MODIFICATION SIMPLIFIÉE DU P.L.U.

PRÉSENTATION DES AJUSTEMENTS PROPOSÉS AU PLAN LOCAL D'URBANISME

Corrections d'erreurs matérielles

MARCQ EN BAROEUL - PAVE STRATEGIQUE
PASSAGE DE S6 EN S3

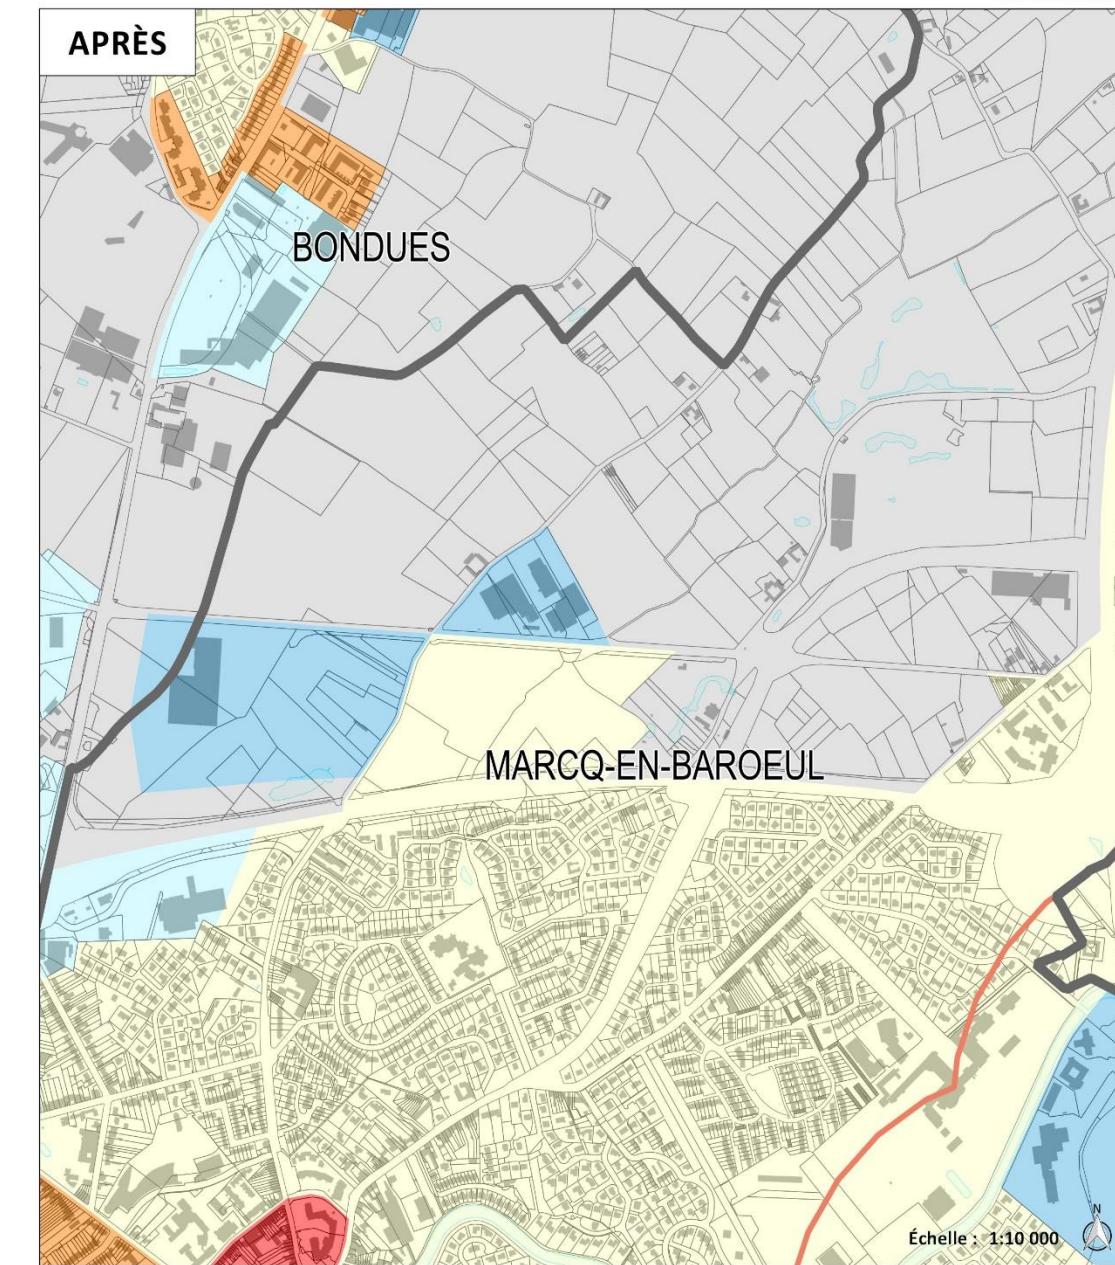
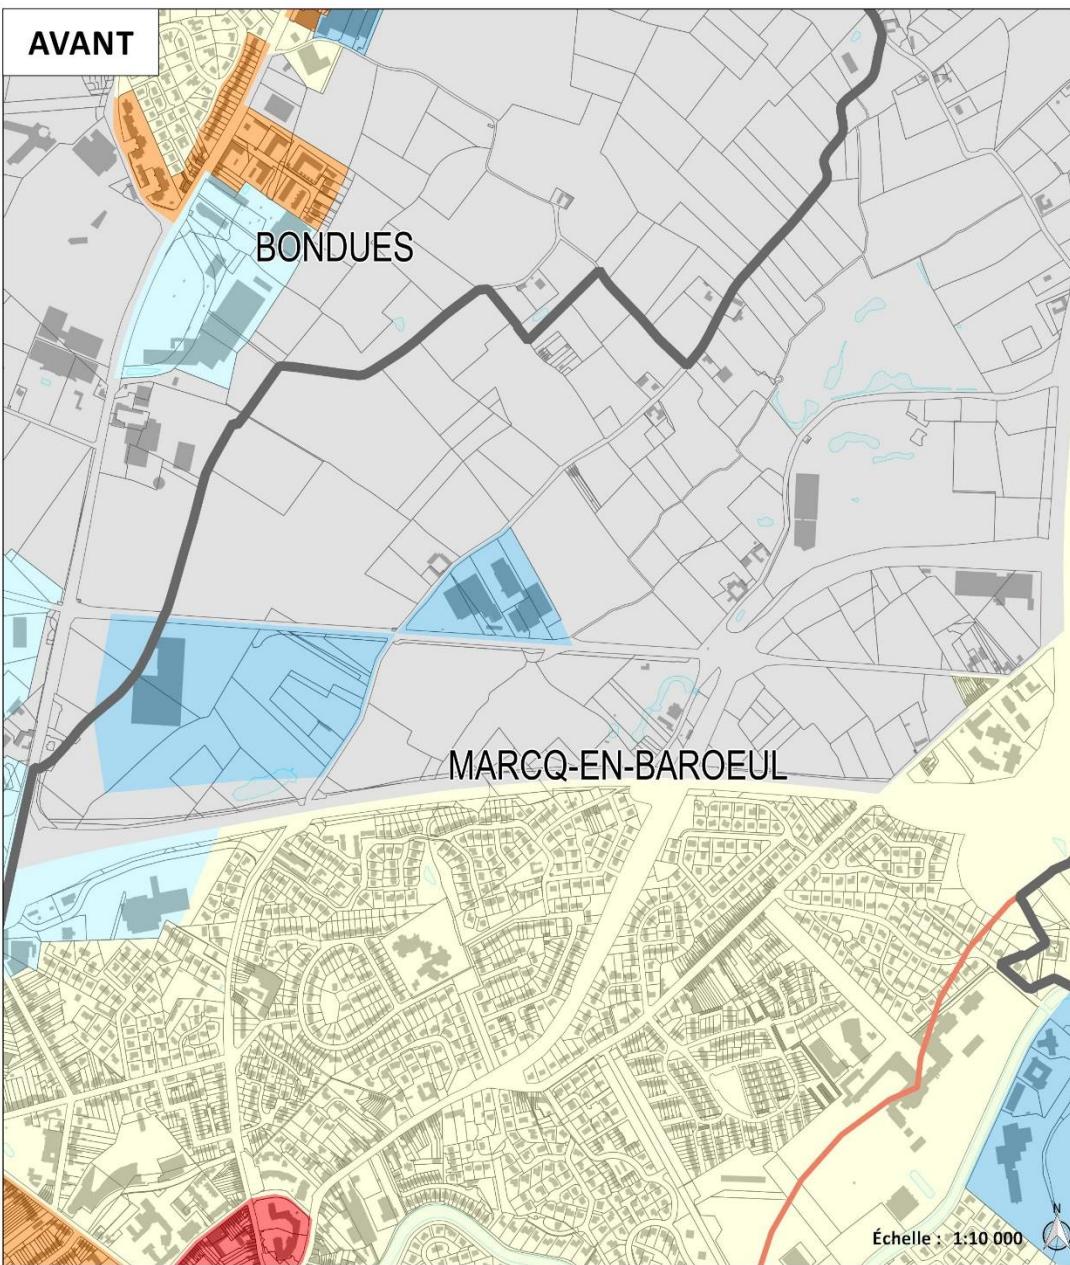
Cette modification de zonage a des répercussions sur le plan des hauteurs (NC => NR/16) et le plan de stationnement (S6 => S3).

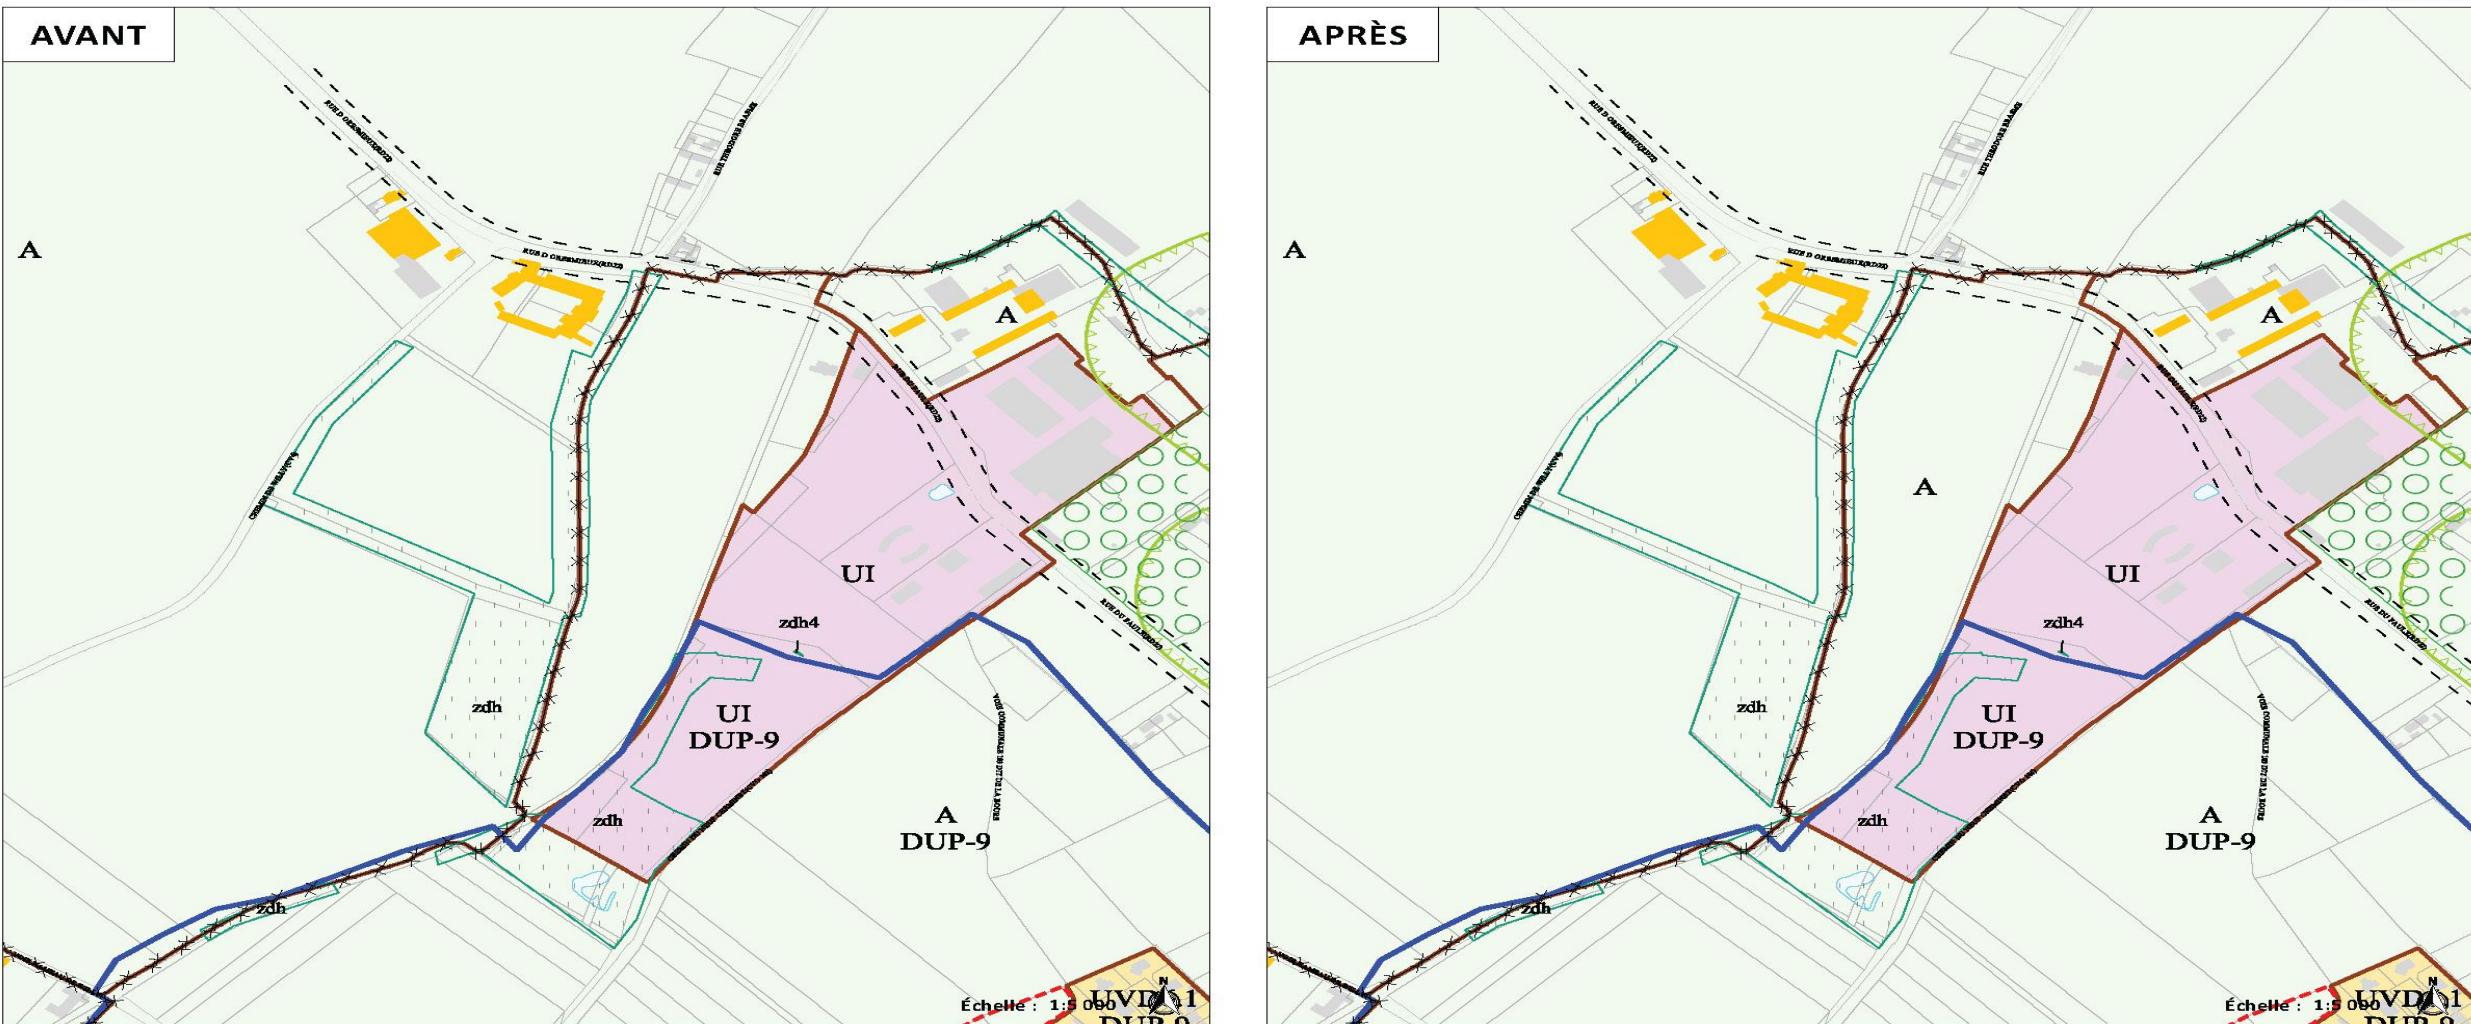
- Ajout d'une sigle A sur le plan de destination des sols, sur le secteur situé rue du Faulx.

MARQUILLIES Secteur rue Léon Bocquet
AJOUT D'ETIQUETTES MANQUANTES

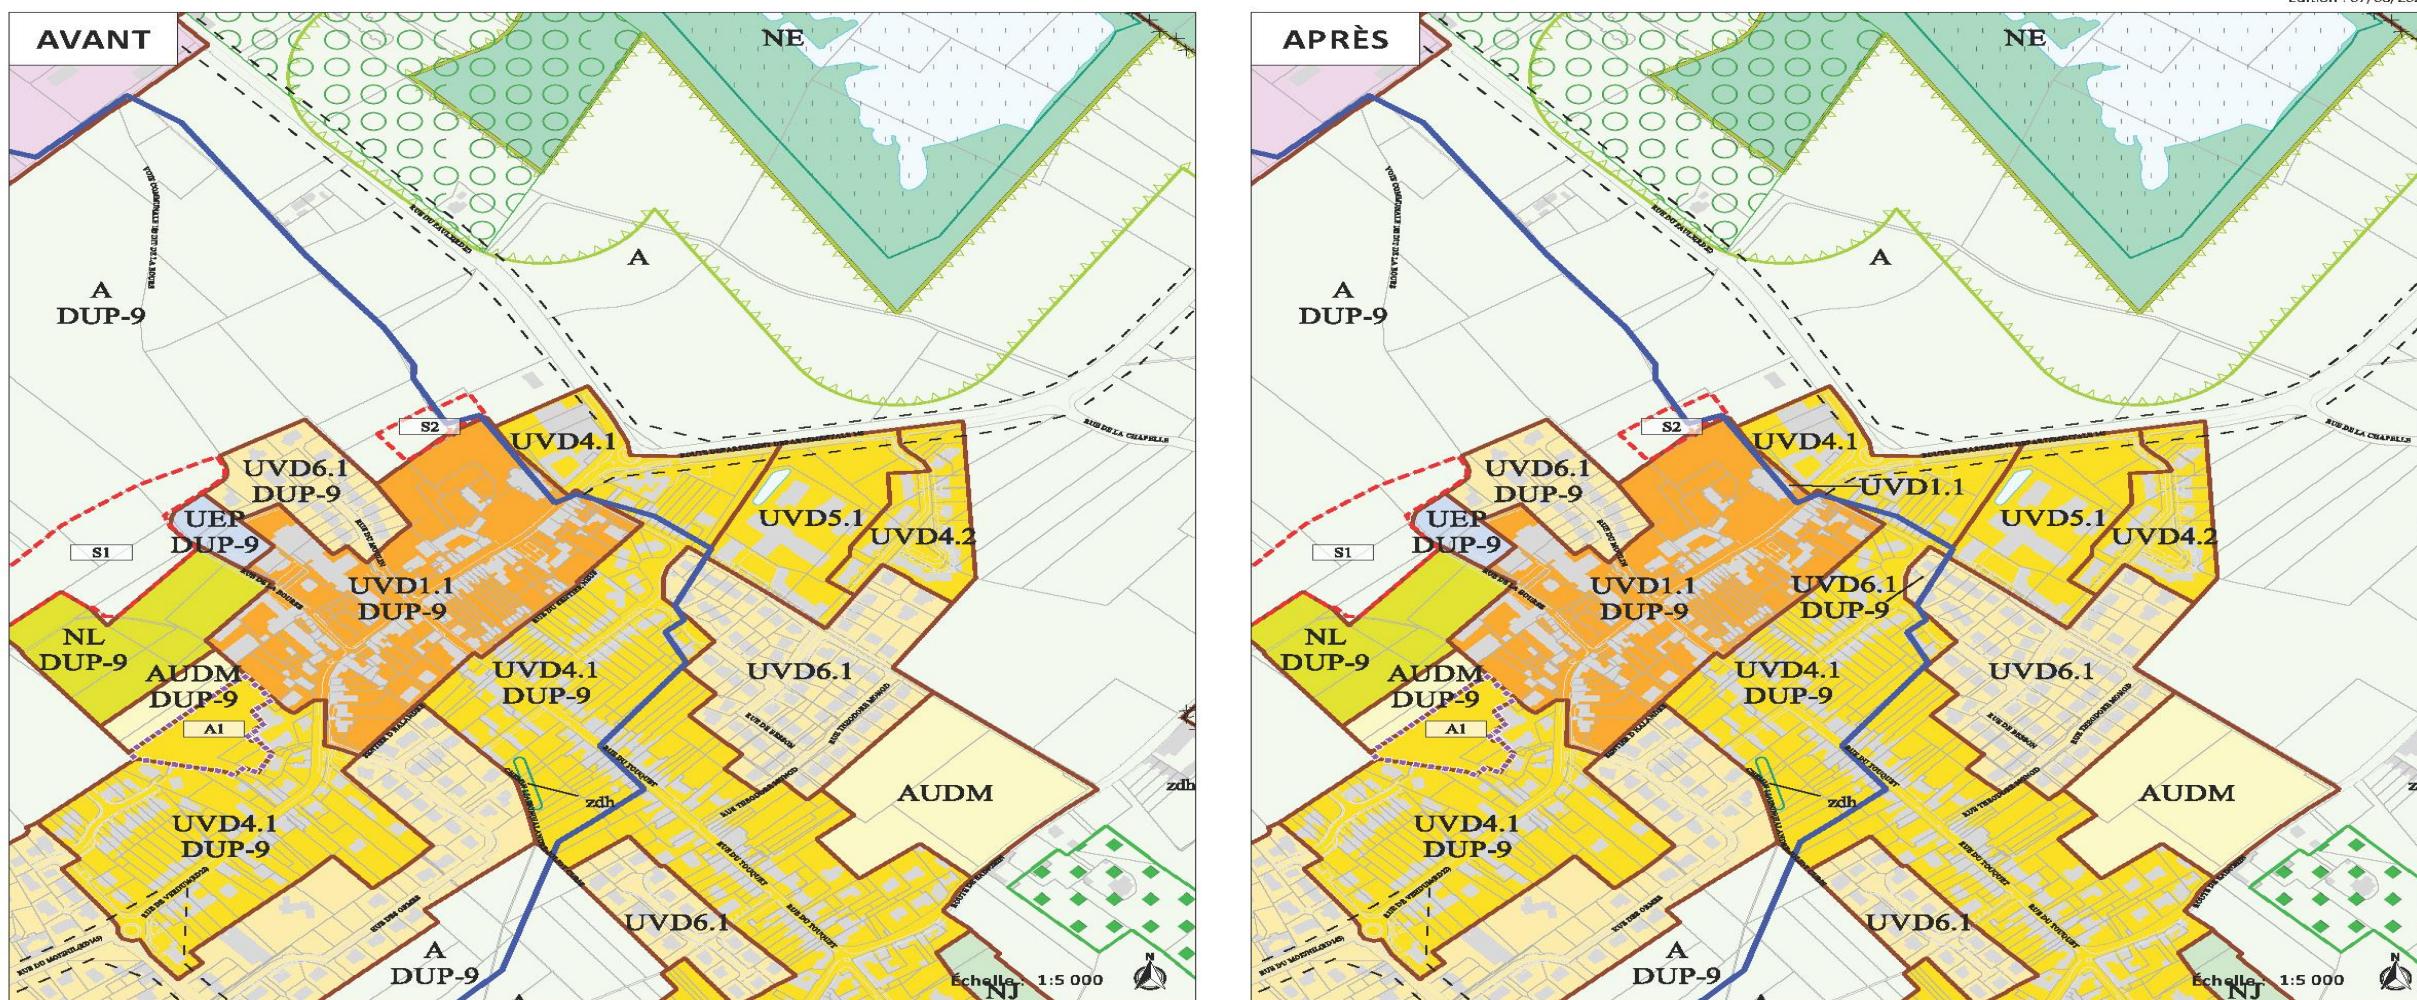
- Ajout des sigles UVD1.1 et UVD6.1 DUP-9 sur le plan de destination des sols, sur le secteur situé rue Léon Bocquet, rue du Chemin Neuf.

NOYELLES-LEZ-SECLIN
AJOUT D'UNE ETIQUETTE NL AAC1/PIG1 MANQUANTE

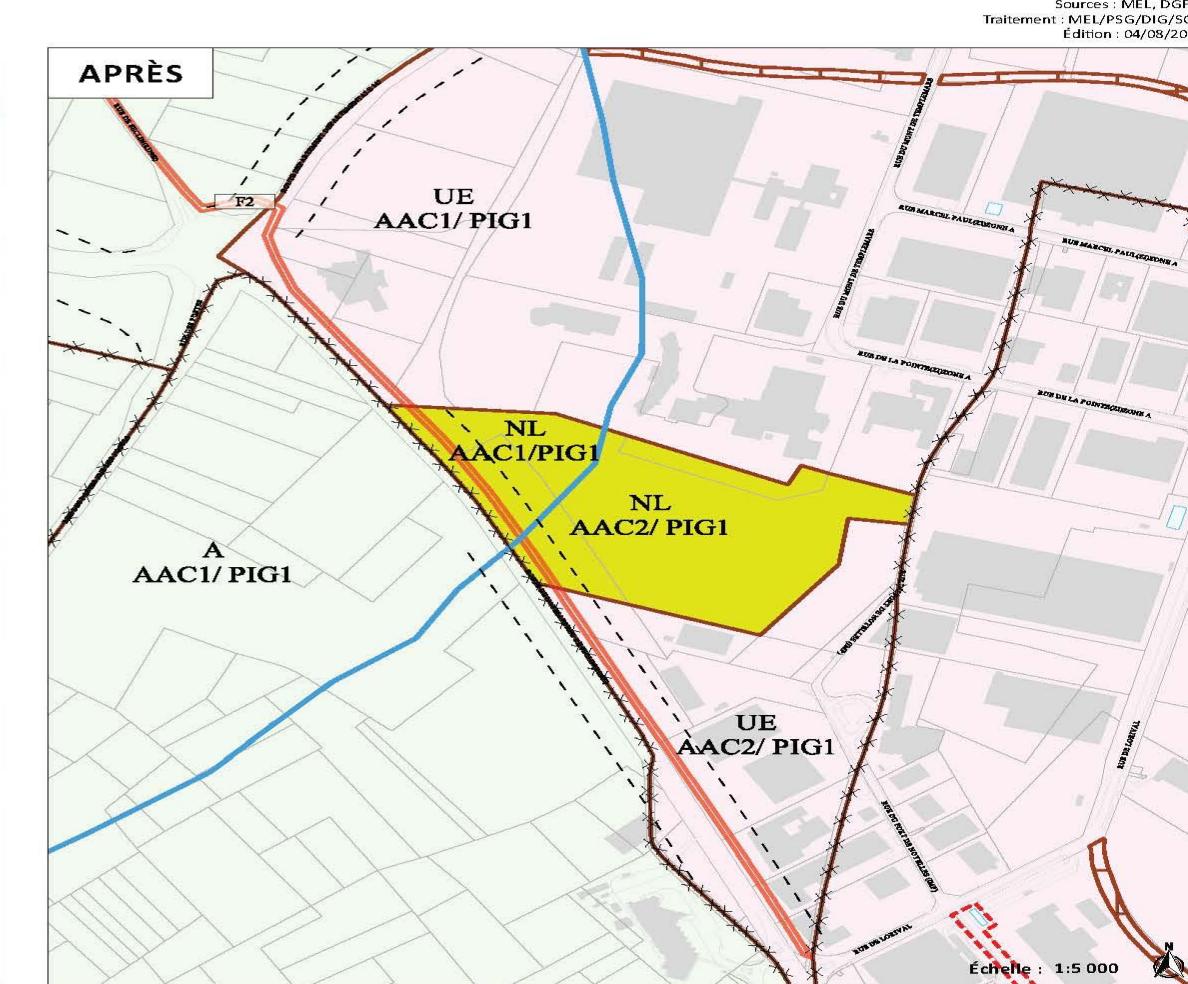
Ajout d'un sigle NL AAC1/PIG1 sur le plan de destination des sols, sur le secteur situé rue de Seclin.

SAINGHIN-EN-WEPPES
AJOUT D'UNE ETIQUETTE A AAC1/DPU-11 MANQUANTE

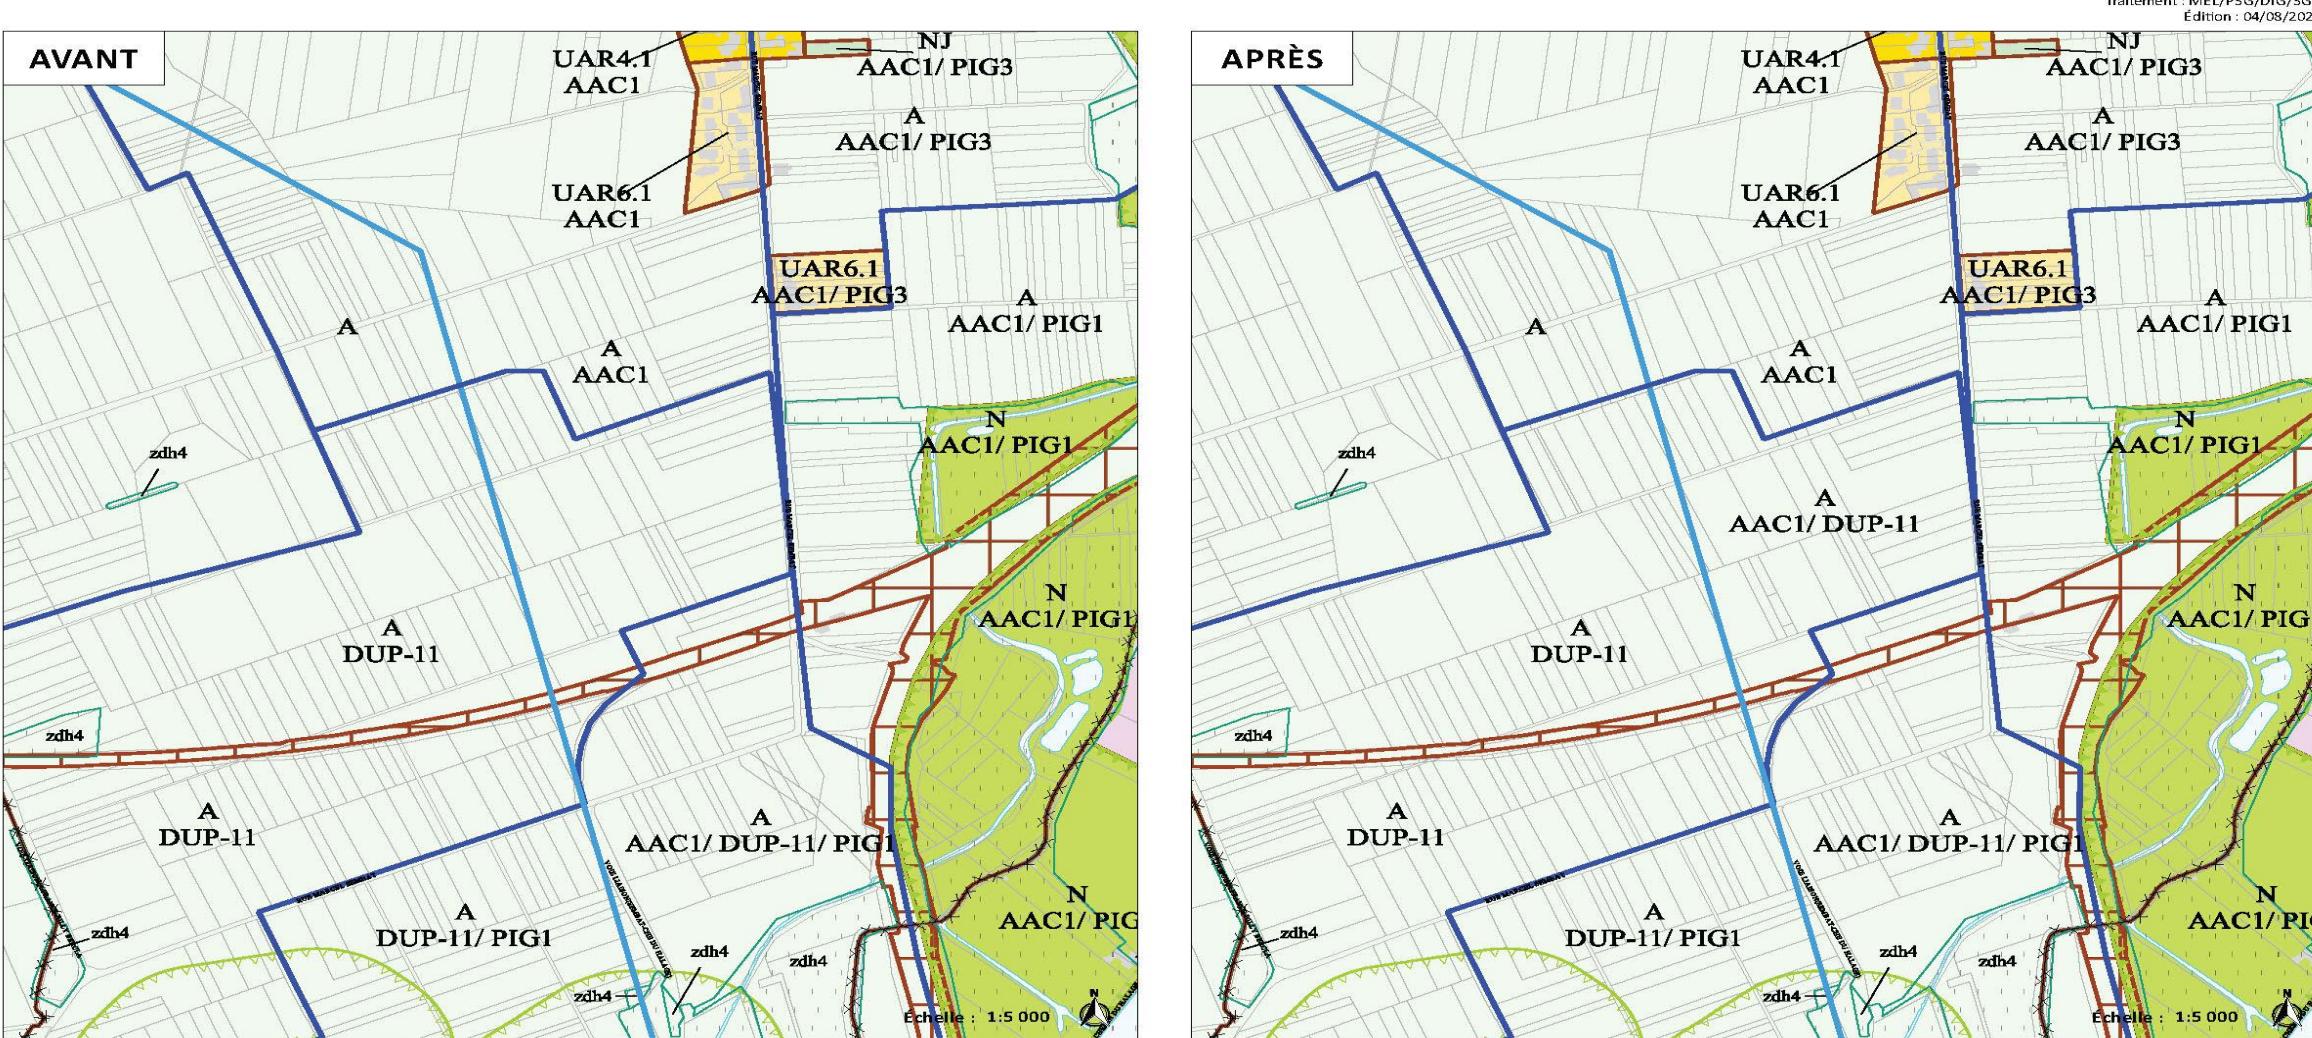
- Ajout d'un sigle A AAC1/DPU-11 sur le plan de destination des sols, sur le secteur situé rue Marcel Sembat.
